► Ballang sleira - Tilsvar til UKS på Kvikkleireutredning

Norconsult har utført geotekniske vurdering ifb. Aker Horizons nye anlegg på Ballangen i Narvik med bla. utredning av områdestabilitet iht. NVEs veileder 1/2019 (NOBA-104-HSE-REP-00004, V4 2022-09-28).

Denne rapporten gir tilsvar til uavhengig kvalitetssikring av Sweco AS, dok.nr. 10243617, 2024-08-23.

Denne rapporten gir tilsvar til uavhengig kvalitetssikring utført av Sweco AS, prosjektnummer 10243617 fra 2024-08-23.

Figur 3: "Langgrunt" Ls, bakgrunnkart er Figur 2-3 i NOBA-104-HSE-REP-00004

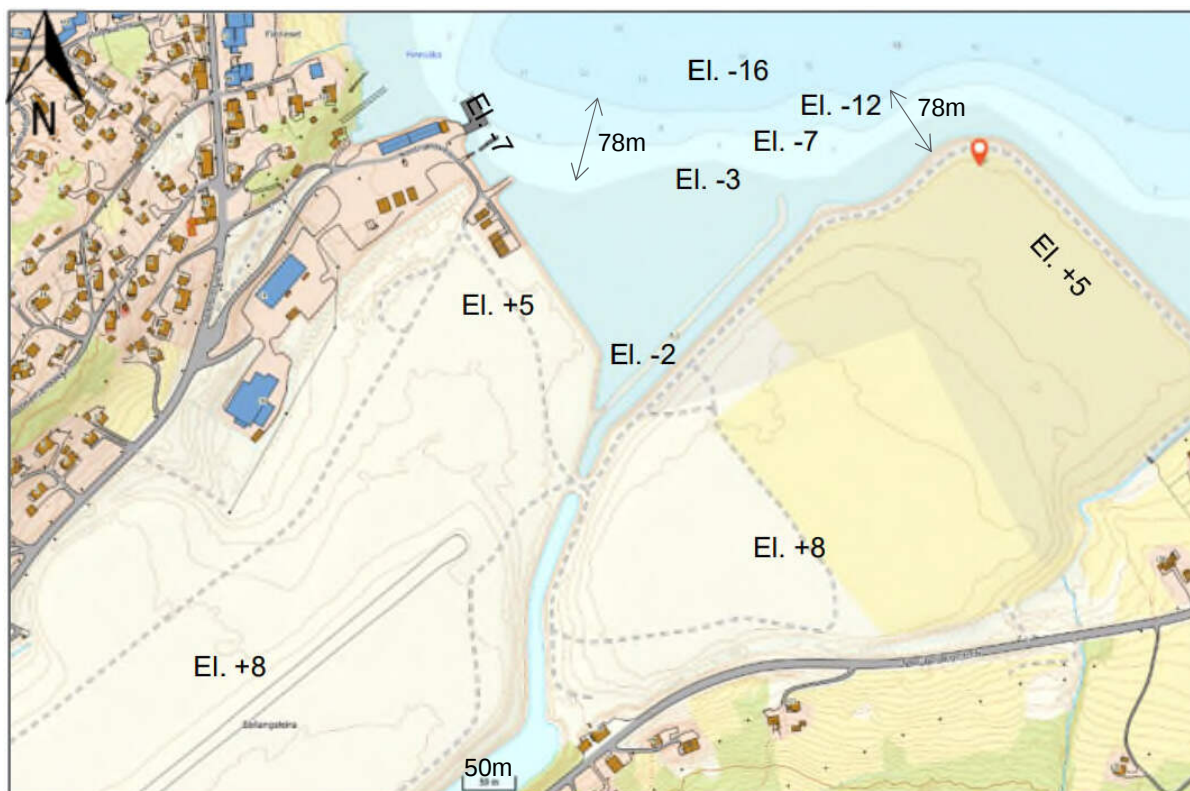
Sjekkpunkt	Kontroll-status	Dato & sign	Kommentar	Tilsvar frå Norconsult
A	Faresone- og tiltakskategori				
A1.1	Mogleg skredfare - losneområde (faresone oppretta)	IG	23.08.2024 NOKAOR	<p>Terrengekriteria for at eit område-skred kan losne er til stades basert på helling og høgdeskilnad. Losneområdet er innteikna i figur 6-8 og i teikning 002 i vedlegg H. I rapporten er det oppgitt at det er rotasjonsskred som er aktuell skredmekanisme.</p> <p>På sjø er det oppgitt at område på sjø med sjøbotnhelling mindre enn 1:6 ligg utanfor områder som kan bli påverka av skred lenger ute i sjøen.</p> <p><i>Sweco ønsker ei annleis oppteikning av losneområdet, då dei sterke fargane gjer det vanskeleg å sjå skråningstopp mot havet, og avgrensing mot vest. Kan losneområdet bli illustrert i snitt med tolka lagdeling? Sweco vil sjå</i></p>	<p>2024-08-30</p> <p>Vi er enig i at fargen i Figur 6-8 og tegning 002 i Vedlegg H er nedjustert og gitt i vedlegg. Vi gjør likevel oppmerksom på at prinsipp for opptegning av faresoner er gitt i Figure 6-7.</p> <p>For øvrig mener Norconsult at det er vanlig med å presentere faresoner i plantegning, og ikke i detaljerte snitt (utover prinsippsnitt). Detaljerte snitt kan utarbeides, men vi mener at dette er lite hensiktsmessig, bla. grunnet profiler med flere tynne lag.</p> <p>Forhold ved sjøbunn basert på kart fra norgeskart.no er illustrert i Figur 2-3. Det er ikke tatt detaljert sjøbunnskanning. Vi har tilføyet den med aktuelle påvirkningslengder der det konkluderes med at skred i sjø ikke vil kunne ramme landarealet. Iht. kriteria. Se kap. 3.1 i denne</p>

Sjekkpunkt	Kontroll-status	Dato & sign	Kommentar	Tilsvar frå Norconsult
				<i>dokumentasjon (snitt) på at tiltaket ikkje kan bli påverka av skred som skjer på sjøbotnen.</i>	rapporten. Vi mener at det ikke behov å illustrere også med snitt. Se også kommentarer i kap. 3.4 i denne rapporten angående forhold mot vest og relevans av snittegning.
A1.2	Mogleg skredfare - utløpsområde vurdert	IG	23.08.2024 NOKAOR	<p>Losneområdet er teikna som det same som utløpsområdet. Det er ikkje markert at massane vil hamne i Ofotfjorden.</p> <p>I rapporten <i>Landslide Hazard assessment Ballangseira</i> er det vurdert at moreneavsetningane ved E6 gjer at det er avgrensa marine avsetningar som kan treffe planområdet. Rapporten skriv at det kan finnast marine avsetningar under moreneavsetningane.</p> <p><i>Sweco meiner at marine avsetningar frå oversida (søraust for planområdet) kan treffe planområdet, og at dette ikkje er avklart. Det er heller ikkje avklart fare frå oversida på nordvestsida av planområdet.</i></p>	<p>2024-08-30</p> <p>Det stemmer ikke at Norconsults rapport tilsier at det kan være marine avsetninger under morene. Tvert imot mener vi at morene ved E6 avgrensar mulighet for marine avsetninger i øst.</p> <p>I geoteknisk rapport: «concluding that there are moraine deposits by E6 and therefore a limited extent of the marine deposits to the site. Therefore, landslides from above slopes can be overlooked and no further assessment is required”</p> <p>Dette gjelder bla. skråniger i nordvestBunnmorne er erfaringsmessig det vi kommer på i Nord-Norge. Lagdeling med endemorene/ randmorene som vil kunne ligge over marine avsetninger er ikke indikert av NGUs løsmassekart og heller ikke kommer frem i noen av borer i området.</p> <p>Det er utført avklaring at sitat fra ingeniørgeologisk rapport med</p>

For å avklare faren for at områdeskred skal løsne i sjøen og videre brei seg til land er helning på sjøbunn vurdert opp mot kriterium i NVEs eksterne rapport nr. 9/2020. Området i sjø er i hovedsak vurdert å være «langgrunt» siden foten av marbakken ligger mer enn $6 \times H_L$, marbakkhøyden ($6 \times 13 \text{ m} = 78 \text{ m}$) basert på data fra norgeskart.no.

Figur 4: Figur 4.1 fra NVEs veileder 1/2019, vurdering av utløpsområdet

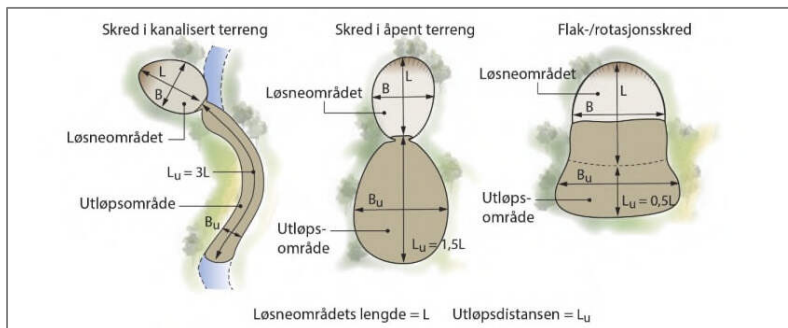
Sjekkpunkt	Kontroll-status	Dato & sign	Kommentar	Tilsvar frå Norconsult
D2.2	Dagens og framtidig situasjon - udrenert jordoppførsel.	IG	23.08.2024 NOKAOR	Det er ikkje presentert resultat av dagens stabilitet i udrenert situasjon. <i>Sweco ønsker å sjå denne analysen for å verifisere at stabiliteten ikkje blir forverra.</i>	Dette var vurdert som ikkje kritisk mtp. stabilitet. Beregninger på a-fi-basis er presentert i kap. 3.5. Disse viser tilfredsstillende stabilitet iht. Krav.
D2.3	Anvendt berekningsprogram basert på grenselikevektsmetoda eller elementmetoda	OK	23.08.2024 NOKAOR	Beregningane er utført i Geosuite Stability 16.1.1.0 i to kritiske snitt.	
D2.4	Modellering				
D2.4.1	Lagdelling*	ANM	23.08.2024 NOKAOR	Lagdelling vist i figur 6-10 og 6-11. Områdehistorikken er godt skildra, og lagdellinga er fornuftig laga. <i>Sweco er einig i desse vurderingane. Sweco etterspør lagdelling i to snitt som viser lagdellinga lenger bakover enn kva som er presentert i figur 6-10 til 6-13.</i>	Se tilsvar til punkt D1.3 i denne tabellen.

De er benyttet utløpsområde på 0,5L iht. til Figur 4.

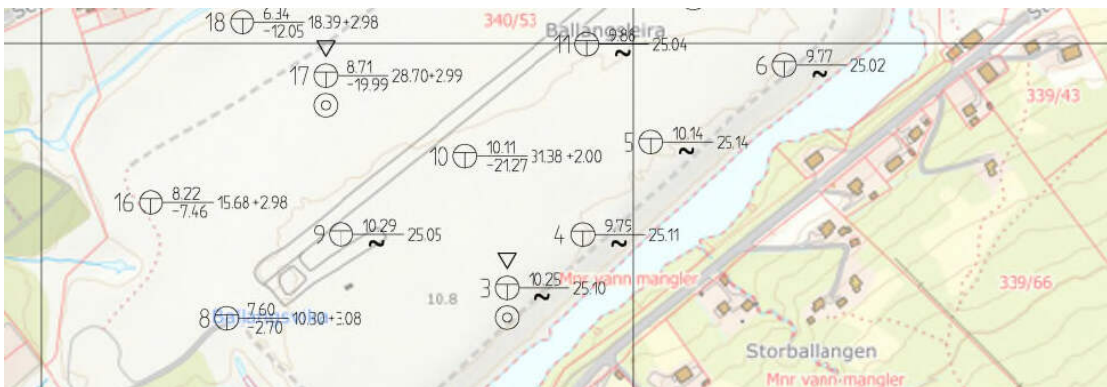
Sjekkpunkt	Kontroll-status	Dato & sign	Kommentar	Tilsvar frå Norconsult
				<p><i>Sweco spør: er klassifiseringa utført før eller etter tiltak? Det er ikkje oppgitt risikoklasse, som er faregrad*skadekonsekvens. Sweco er einig i val av tiltakskategori, men spør også om flaumsikring burde ha tiltakskategori K4. Dersom flaumsikringa glir ut, vil heile området bli påverka.</i></p> <p><i>Sweco spør om det er utført flaumvurdering. Vil flaumsikring føre til utfylling i sjø/elvekant, og dermed forverring av stabilitet?</i></p>	Det er utarbeidet egen rapport på flom av hydrolog. Det var konkludert med at det er lite/ normal vannføring og at erosjonssikring må vurderes i detaljfase. Videre var det konkludert at det ikke er behov for heving av terreng pga. hensyn til flom.
A1.5	Utbreiing av potensielt skred - evt. justering av faresone*	IG	23.08.2024 NOKAOR	<i>Sweco er einig, men etterspør om området er utsett for områdeskredfare frå ovanfrå, jfr. punkt A1.2.</i>	Se tilsvar til punkt A1.2 i denne tabellen.

Fra kap. 6.3.4 i rapport NOBA-104-HSE-REP-00004 er tallverdi 14-17 (henholdsvis med/ uten poreovertrykk) for faregrad og 20 for konsekvensklasse etter etablering av anlegg.

Dette gir tallverdi på risikoklasse = faregrad x konsekvensklasse på mellom 280-340, dvs. Risikoklasse 2 iht. kriteria i kap. 4.3 i NVEs veileder 9/2020.

Figur 6: Utvalgte borprofiler, se vedlegg i kontrollert rapport

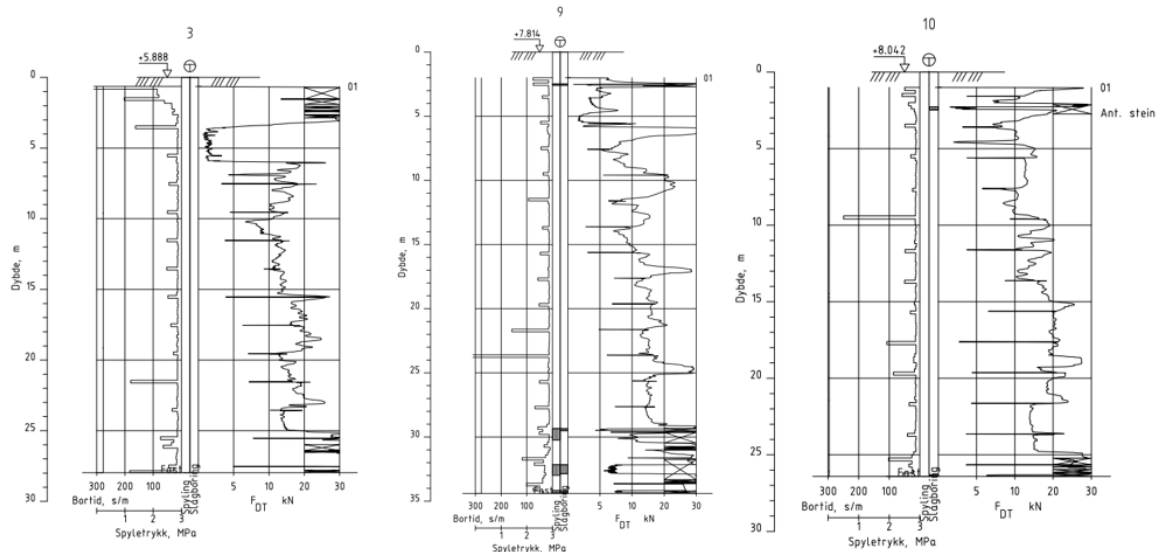
Det er flere kommentarer som går ut på at man burde ha tegnet lange profiler eller ta hensyn til endring i materialparametere/ terrengforhold videre nordvest fra Kiselva.

Det vises til borplan i Figur 5 og borpofiler i Figur 6. Norconsult vurderer Bp.3 med tilhørende snitt som kritisk, noe Sweco er enig i. Mot nordvest er det fallende terreng samt at tynne lag med leire er likedan eller ikke like dominant som ved elva. Bla. vises det til Bq-kurver i vedlegg med verdier langt under 0,5.

Vi mener derfor at snitt som er tatt ved stabilitetsberegninger der det er antatt forhold tilsvarende Bp.3 i hele profilen er konservativ.

Prosjekt		Prosjektnummer: 52201297		Borhull	Kote +10,25
ACH Ballangen				3	
Innhold				Sondennummer	
Overkonsolideringsgrad, OCR				51213	
	Utført	Kontrollert	Godkjent	Anvend.klasse	1
	KerSch				
	Oppdragsgiver	Dato sondering	Revisjon	Figur	8
	ACH Operating Company AS	2022-01-25	Rev. dato

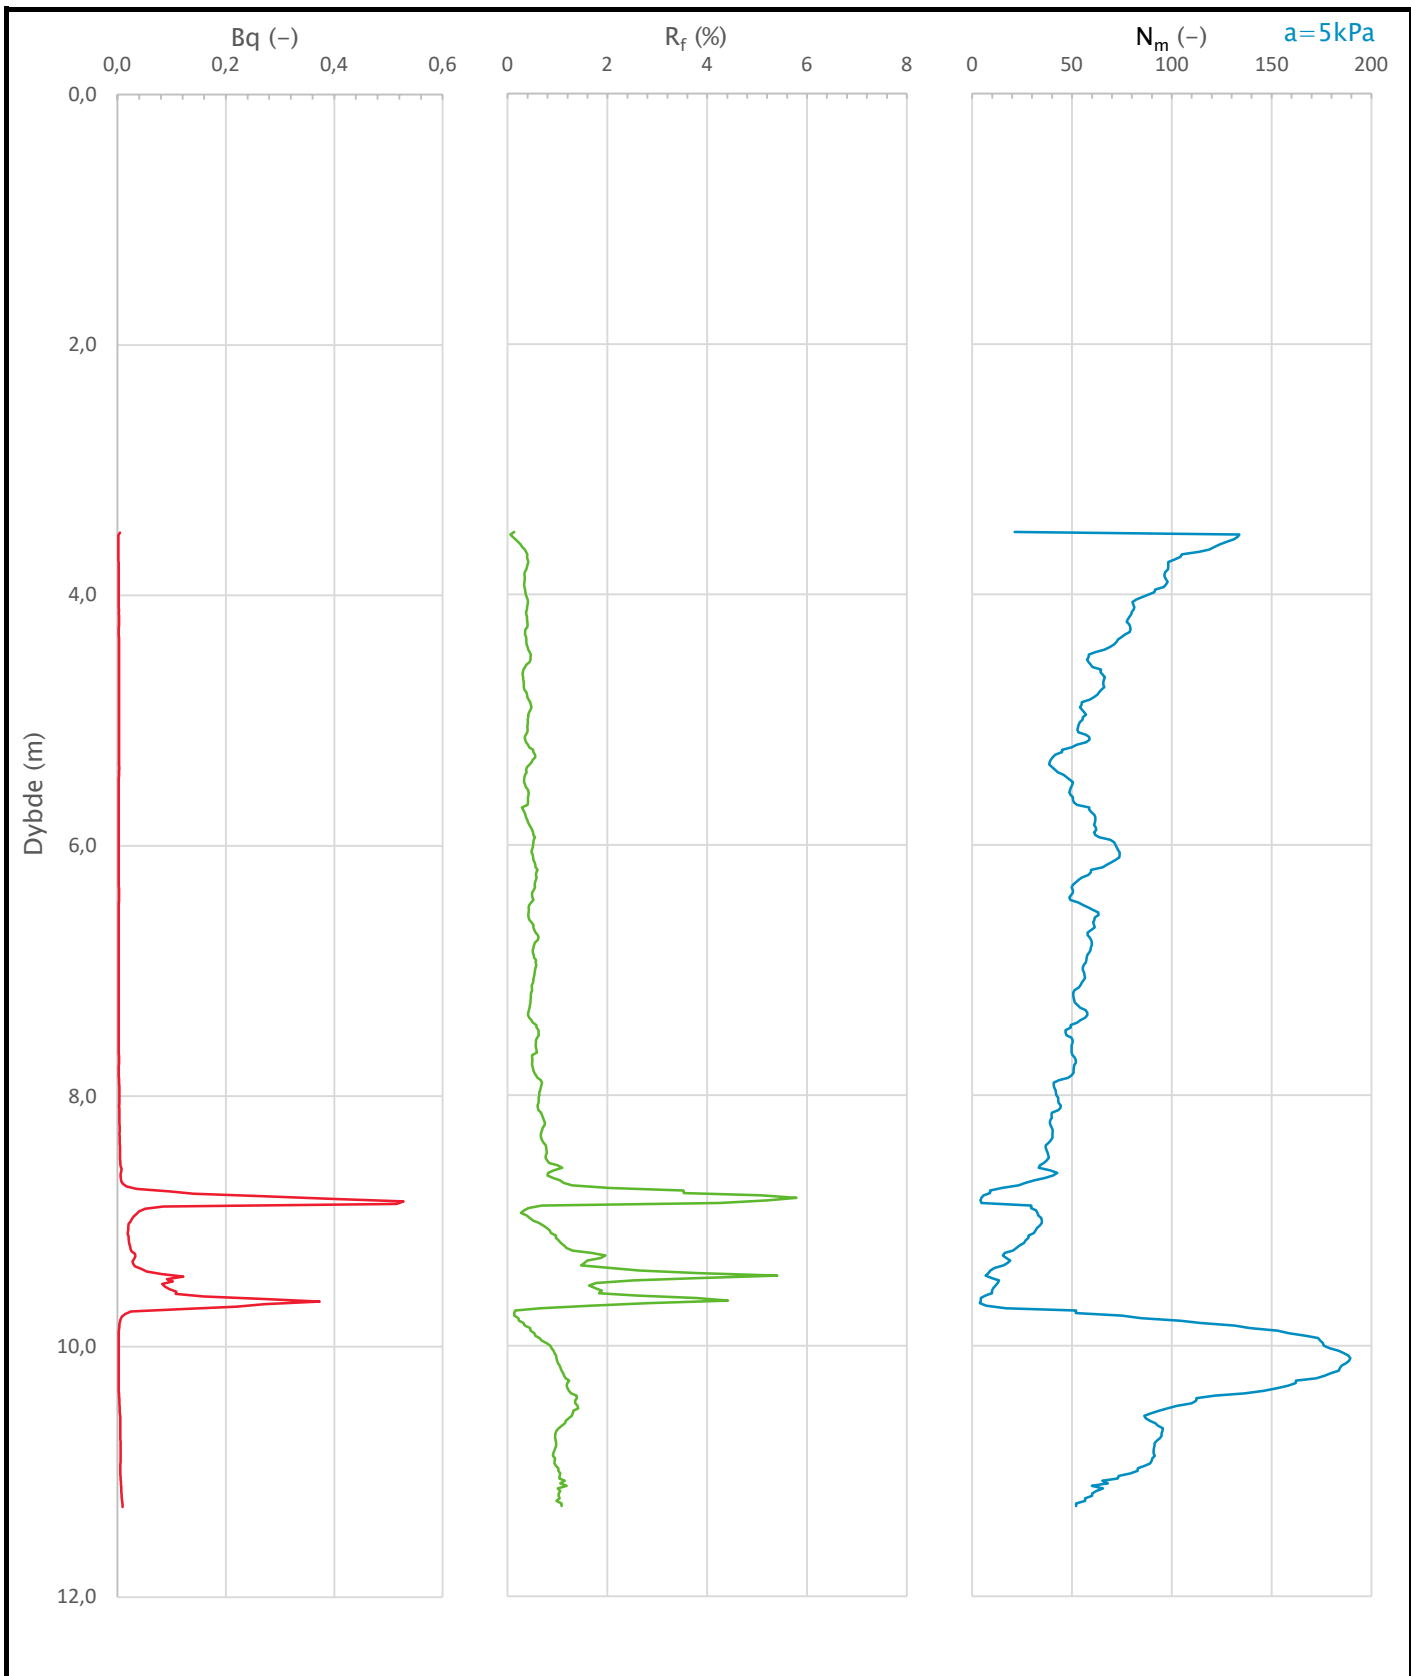
Sjekkpunkt	Kontroll-status	Dato & sign	Kommentar	Tilsvar frå Norconsult
				<p>Det er vanskeleg å sjå kva OCR som er vald i CPTU-tolkinga.</p> <p>Val av friksjonsvinkel til kvikkleira verkar å vere høg. Sweco ønsker grunngeving ang. val av høg friksjonsvinkel.</p>	
C2	Konsolideringsforhold undersøkt frå terreng og evt. ødometer ilag med OCR-verdi frå CPT*	IG	23.08.2024 NOKAOR	<p>Det fins éi ødometerprøve frå 80-tallet, uviss plassering i området og den verkar ikkje å vere tolka. Konsolideringsforhold er ikkje nemnd i rapporten, unntatt i klassifiseringa av faresona: OCR: 1-1,2.</p> <p>Sweco syns at det ser ut som at det er nytta ein høgare verdi av OCR enn 1,0-1,2 i tolkinga av CPTU i bp3, jfr. SHANSHEP-linja.</p>	<p>Tolkning av anbefalt C_u er utført ved kurvetilpasning til faktiske verdier fra både CPTu og laboratorieforsøk.</p> <p>Videre påpekes det at de naturlige avsetninger ligger i flere år under fylling slik at man vil forvente en viss overkonsolidering i materialet samt at de tynne lag med sand/silt vil øke den helhetlige styrken på laget.</p> <p>Se for øvrig vedlagte tolkninger av OCR fra CPTu i kontrollert rapport og datarapport fra 2022 (sendes med denne rapporten).</p>
